A LA OFICINA DE PLANIFICACIÓN DE LA CONFEDERACIÓN
HIDROGRÁFICA DEL TAJO

D. JUAN MANUEL GARCIA DOMINGUEZ, Presidente de la COMUNIDAD DE REGANTES DE LA MARGEN DERECHA DEL RÍO ALAGÓN, en atención al acuerdo adoptado por su Junta de Gobierno en la sesión del 1 de octubre de 2021, presenta las aportaciones y sugerencias, dentro del plazo de información pública al Borrador de Plan Hidrológico (2022-2027) de la Demarcación Hidrográfica del Tajo, que basa en las consideraciones que a continuación se detallan.

Desde la Comunidad de Regantes de la Margen Derecha del Río Alagón se incorpora Informe de estado y aportación de sugerencias al Régimen de Caudales Ecológicos para el Río Alagón desde el Embalse de Valdeobispo hasta el Río Jerte propuesto en el Borrador del Plan Hidrológico de la parte española de la Demarcación Hidrográfica del Tago en el ciclo 2022-2027.

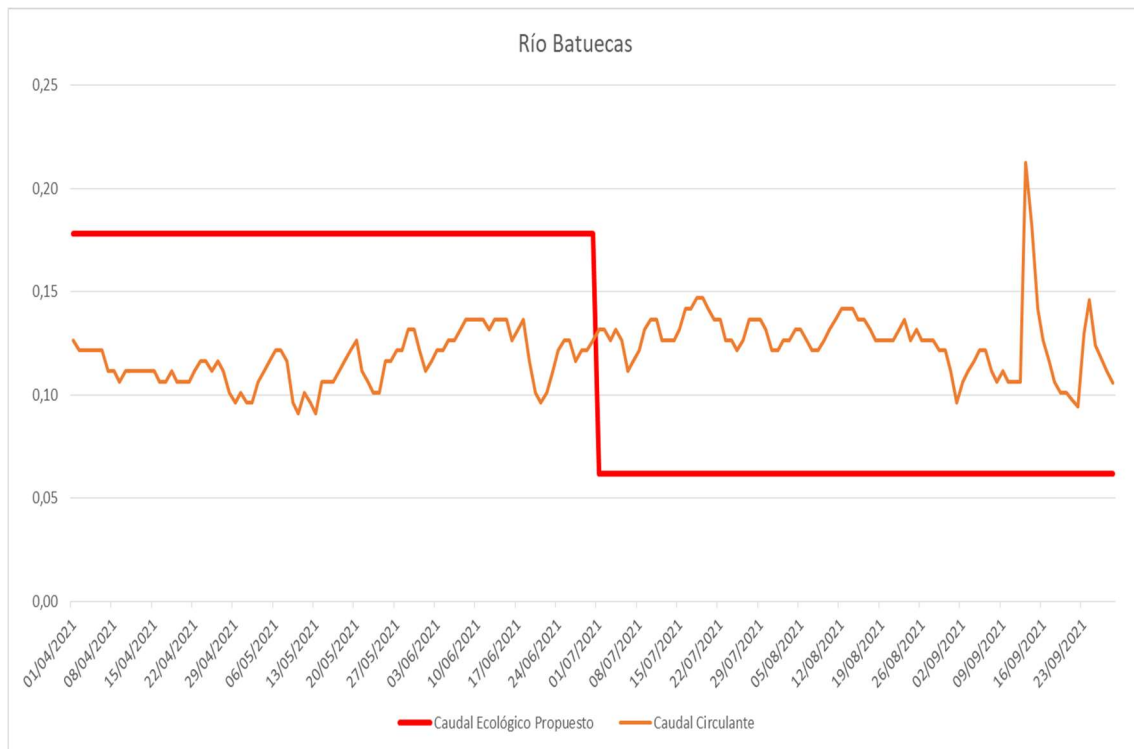
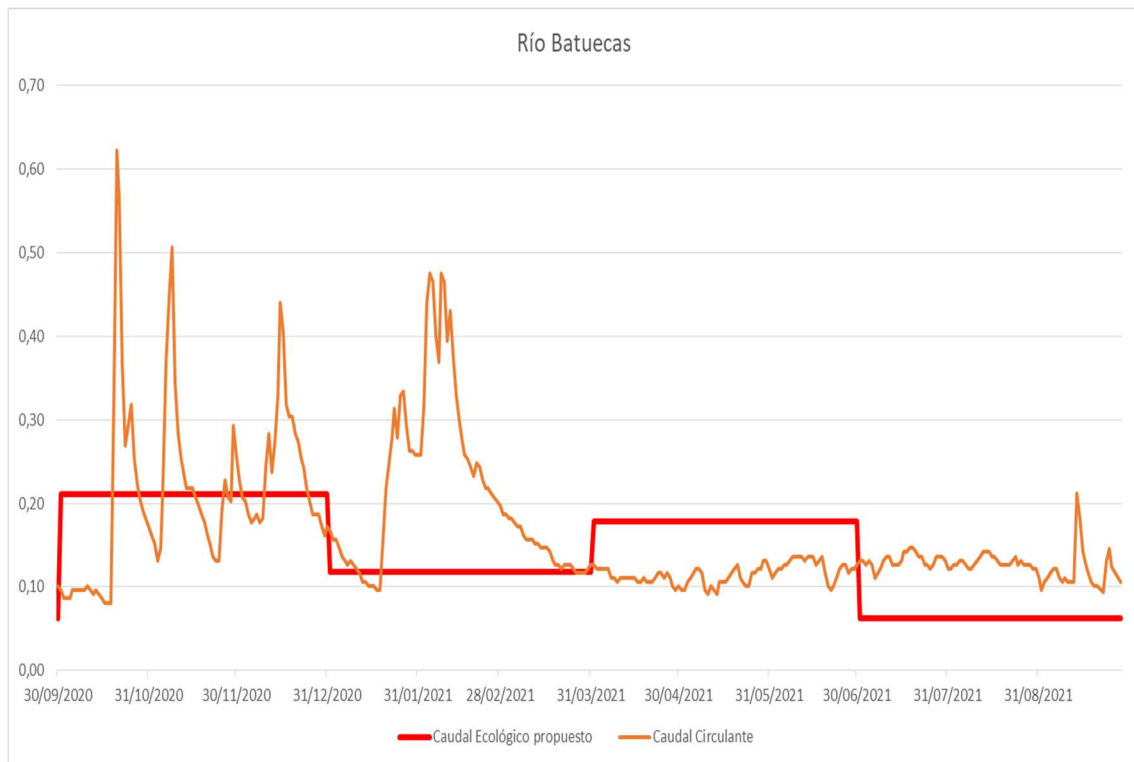
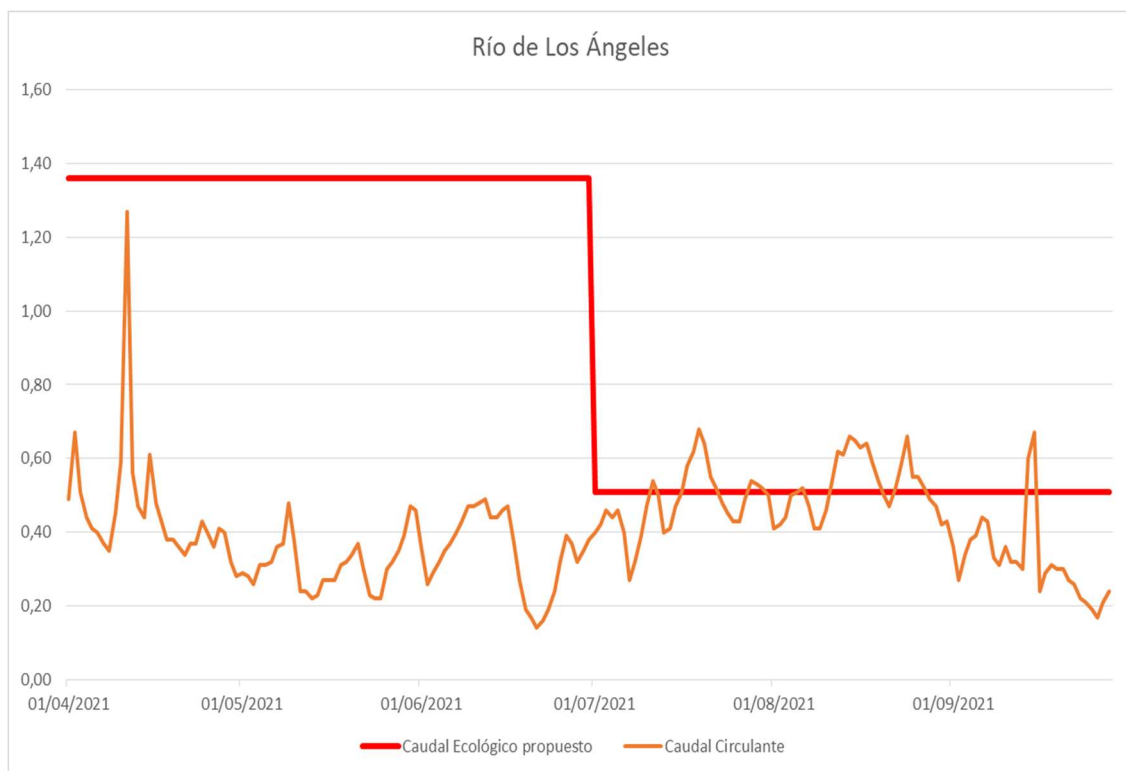
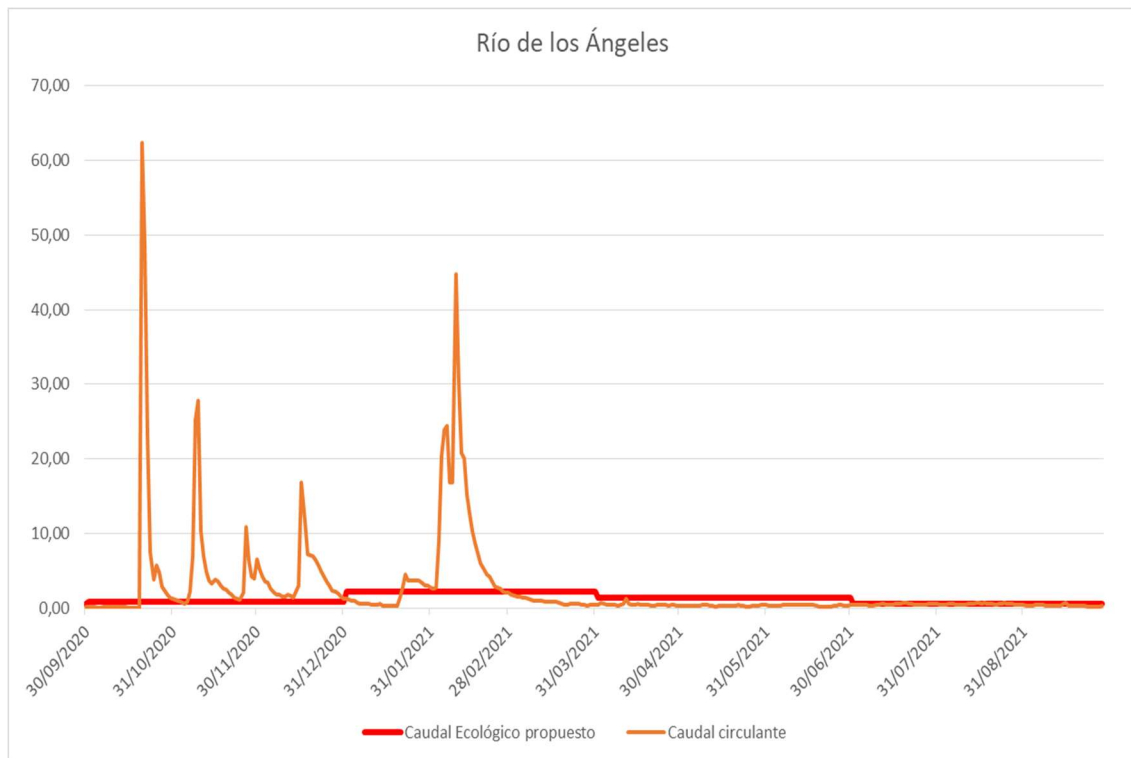
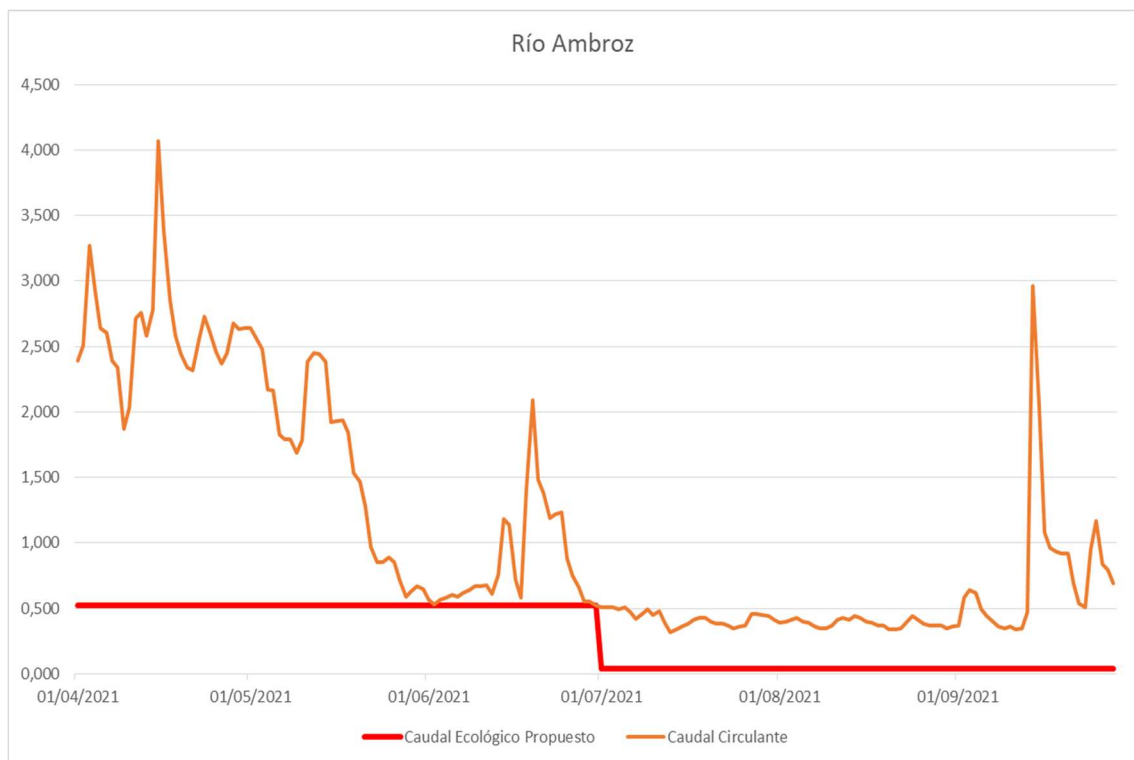
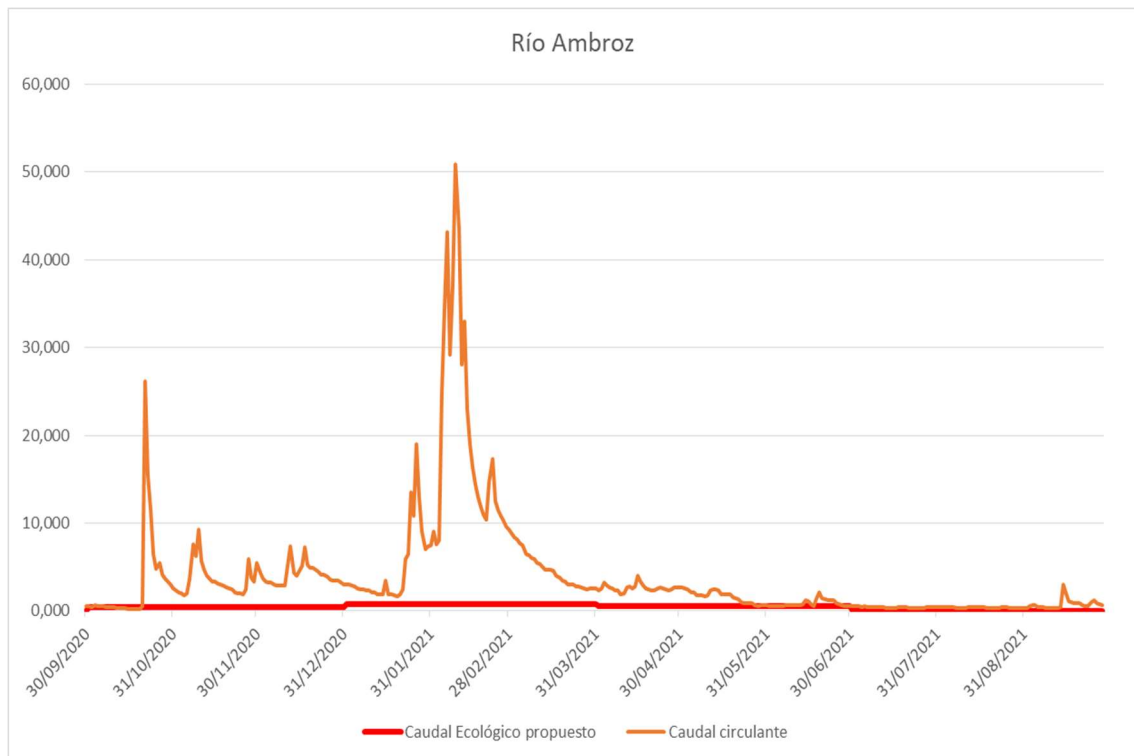
Por cada uno de los afluentes de los que se dispone de datos, aquellos que pueden consultarse a través de la página abierta del SAIH, se reflejan dos gráficos, en el primero se llevan los datos del año hidrológico completo, mientras que en el segundo sólo constan los datos referidos al periodo que coincide con la campaña de riegos.

Del análisis de los gráficos expuestos se deducen, sólo con la observación de las curvas de Caudal Circulante, dos importantes premisas que dan veracidad a las conclusiones que se exponen al final de este informe:

1. Sólo las aportaciones que provienen del Río Ambroz y del Río Cuerpo de Hombre, en el periodo que coincide con la campaña de riegos, están por encima del Caudal Ecológico propuesto en la revisión del Plan; el primero como consecuencia de que el punto de registro recoge las escorrentías de los Regadíos del Ambroz y, por lo tanto, dicho caudal procede de una presa de regulación como es la Presa de Baños, mientras que el segundo recoge los aportes procedentes de la reserva acumulada en forma de nieve en las zonas superiores a Baños de Montemayor. Es decir, en el primer caso se puede prever un caudal ecológico que no tiene un carácter de régimen natural, sino creado artificialmente como consecuencia de una obra de regulación que cumple una función de riego, mientras que en el segundo caso estamos ante una situación estacional y, pudiera decirse, que este año ha sido excepcional debido a las grandes aportaciones de nieve que se han producido, cuya característica fundamental es que no se repiten anualmente sino de forma cíclica.

2. El resto de las aportaciones, con arreglo al caudal circulante reflejado en el periodo que coincide con la campaña de riegos (Abril-Septiembre), están por debajo en régimen natural, al caudal ecológico propuesto en algún periodo de cada uno de ellos, más cuando hay que tener en cuenta que, probablemente, estamos ante un año hidrológico excepcional en cuanto a las precipitaciones registradas en la zona de estudio, muy por encima de las registradas en años anteriores.

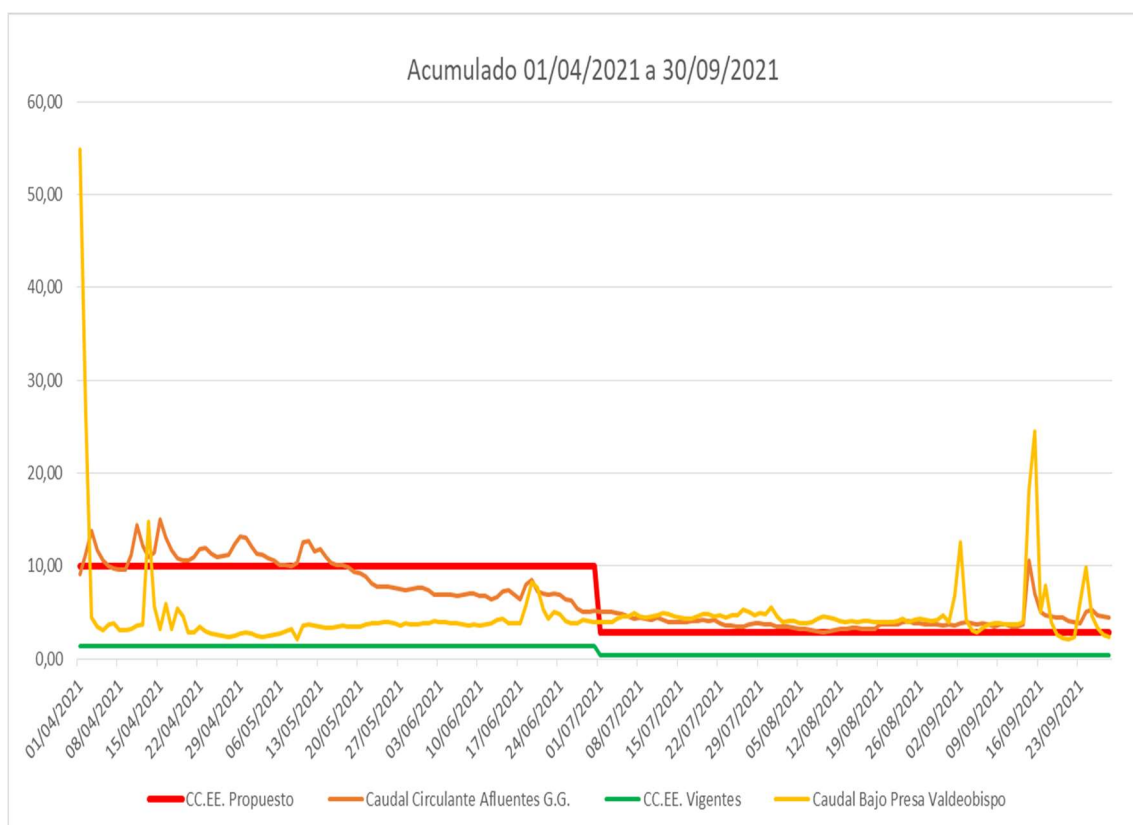
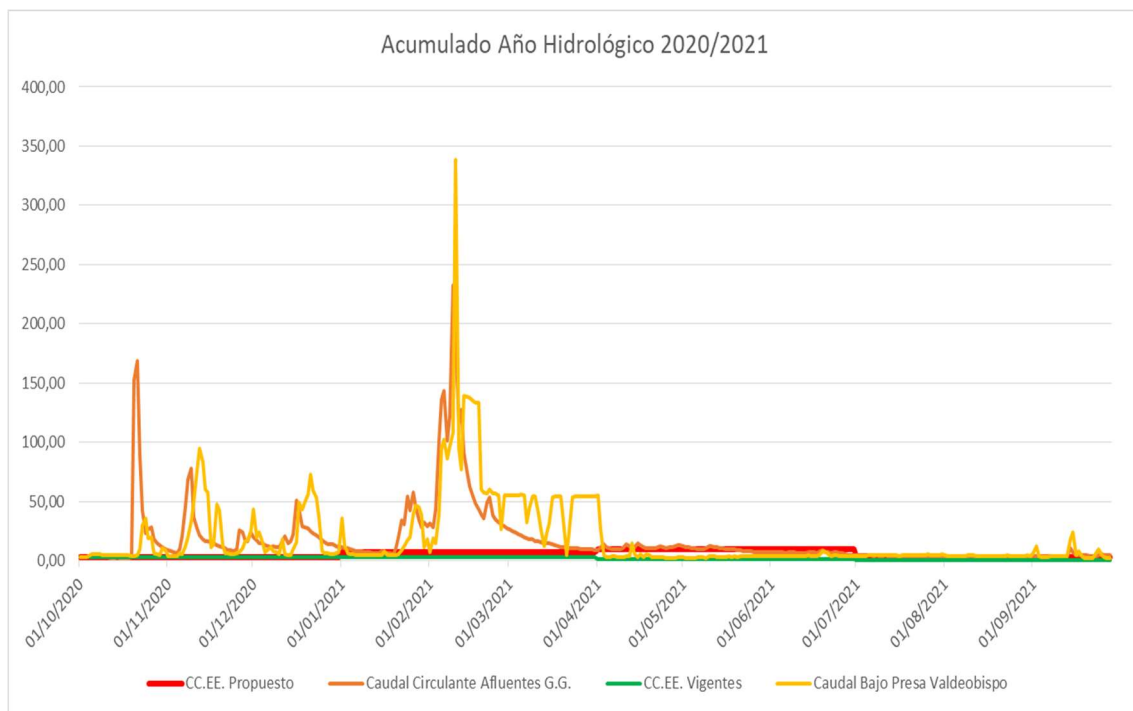
El siguiente paso, por tanto, es acumular los datos de los afluentes aguas arriba del Sistema Gabriel y Galán – Valdeobispo, con el objeto de corroborar la afirmación de que el caudal ecológico propuesto para el Río Alagón desde el Embalse de Valdeobispo hasta Río Jerte es superior cuantitativamente al régimen de aportaciones naturales de sus afluentes, para lo cual se reflejan los siguientes gráficos: El primero de ellos referido a todo el año hidrológico y el segundo que coincide con el periodo que comprende la campaña de riegos del Sistema Alagón, gráficos en los que además de los tratados anteriormente (Caudal Ecológico propuesto y Régimen de caudales circulantes acumulado de los afluentes) incorpora dos nuevos parámetros, cuales son el régimen de caudal ecológico vigentes aprobado para el Plan Hidrológico en vigor y el dato de los caudales circulantes aguas abajo del embalse de Valdeobispo extraídos de la página web que, a tal efecto, tiene la Confederación Hidrográfica del Tajo (<http://www.chtajo.es/LaCuenca/Paginas/CaudalEcoMini.aspx?Codes=ES030MSPF0902021>).

Tras el análisis de los datos expuestos, pueden extraerse las siguientes conclusiones:

1. Las aportaciones en régimen natural en el periodo comprendido entre el 1 de abril y el 30 de septiembre son inferiores al régimen de caudales ecológicos propuesto para los afluentes del Sistema de Regulación Gabriel y Galán – Valdeobispo.

2. Los caudales ecológicos propuestos para el Río Alagón desde el Embalse de Valdeobispo hasta Río Jerte en el mismo periodo podrán mantenerse gracias a las obras de regulación, desvirtuando el objetivo básico de los caudales ecológicos de que por los cauces transcurra el caudal que lo haría en régimen natural si no existieran las obras de regulación.

3. La imposición del régimen de caudales ecológicos propuesto para el Río Alagón desde Embalse de Valdeobispo hasta el Río Jerte pone en grave peligro el régimen de explotación vigente caracterizado por una curva de hierro que garantiza las demandas de regadío, mediante un estricto control de los niveles almacenados mensualmente, bajo los cuales los desembalses están prohibidos, a excepción del caudal ecológico, beneficiando con su imposición al usuario hidroeléctrico que va a disponer de un caudal continuo en detrimento del usuario de riego, que verá mermada la garantía de sus dotaciones como consecuencia de una detracción de las reservas acumuladas en el Sistema Gabriel y Galán – Valdeobispo.

En virtud de las conclusiones extraídas la sugerencia para incluir en el Plan Hidrológico de la parte española de la Demarcación Hidrográfica del Tajo (ciclo de planificación 2022-2027) no es otra que el mantenimiento del Régimen de Caudales Ecológicos vigente en el Segundo ciclo de Planificación Hidrológica (Apéndice 4 de la Normativa del Plan Hidrológico de la parte española de la Demarcación Hidrográfica del Tajo, aprobada mediante Real Decreto 1/2016).
